Linea AV/AC Milano – Verona: Nodo di Brescia  
Progetto definitivo del Potenziamento infrastrutturale dello Scalo di Brescia  
(CUP J84C19000370009)

**NOTA DI RISCONTRO ALLA  
RICHIESTA DI INTEGRAZIONI  
IN AMBITO CDS, FORMULATA  
DAL COMUNE DI BRESCIA  
CON NOTA N. PROT. 198728  
DEL 23/06/2022 RICEVUTA IL  
05/07/2022**

26/09/2022

Figura 1. Stralcio planimetrico riportante le distanze tra la struttura del MU06 ( e il corpo stradale di Via Orzinuovi.

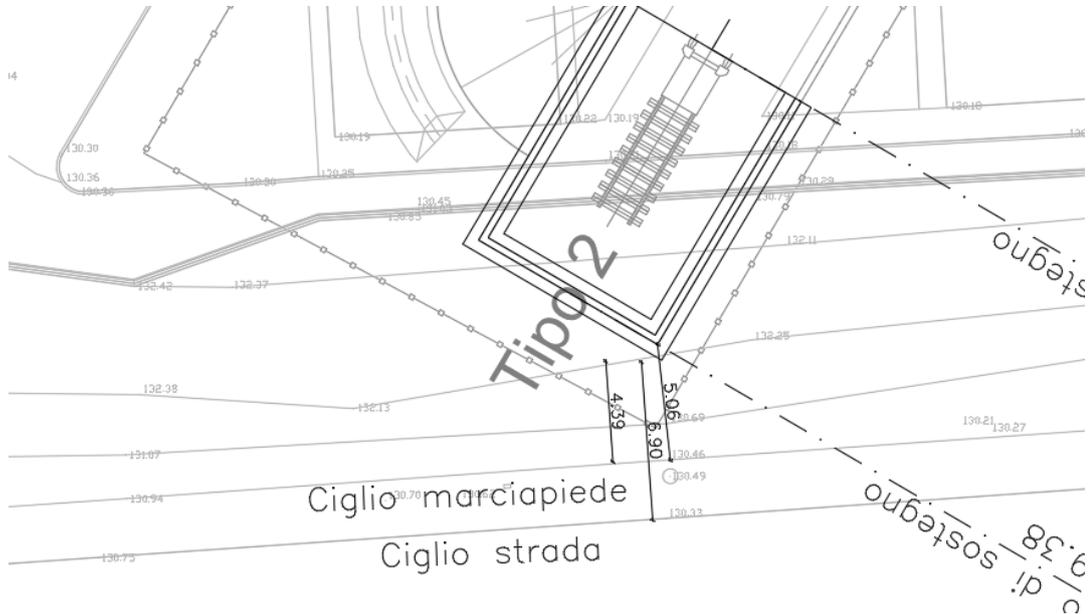
*Per una completa valutazione dell'impatto del corpo stradale si chiede che il profilo comprenda anche la rappresentazione del MURO 6 e l'estensione fino al corpo stradale di via Orzinuovi in quanto non è indicata la distanza fra la struttura della nuova infrastruttura ed il corpo stradale (marciapiede e strada).*

*Specificare le distanze fra l'infrastruttura e la via Orzinuovi dato che non sono indicate per poter valutare l'arretramento, del muro di contenimento e zona di servizio delimitata da recinzione, rispetto alla piattaforma stradale.*

Si precisa che il Profilo di Progetto è pertinente unicamente al tracciamento del binario, dunque la sua estensione lineare si interrompe alla pk 0+758. Per poter apprezzare le distanze tra la struttura del MU06 e il corpo stradale di via Orzinuovi si riporta di seguito (Figura 1) uno stralcio planimetrico con esplicitate le distanze richieste. Ad ogni modo, nel prossimo aggiornamento progettuale si procederà ad aggiornare l'elaborato di dettaglio relativo al MU06 (IN1M.10.D.26.PZ.MU.06.0.0.001.C) integrando le quote in planimetria.
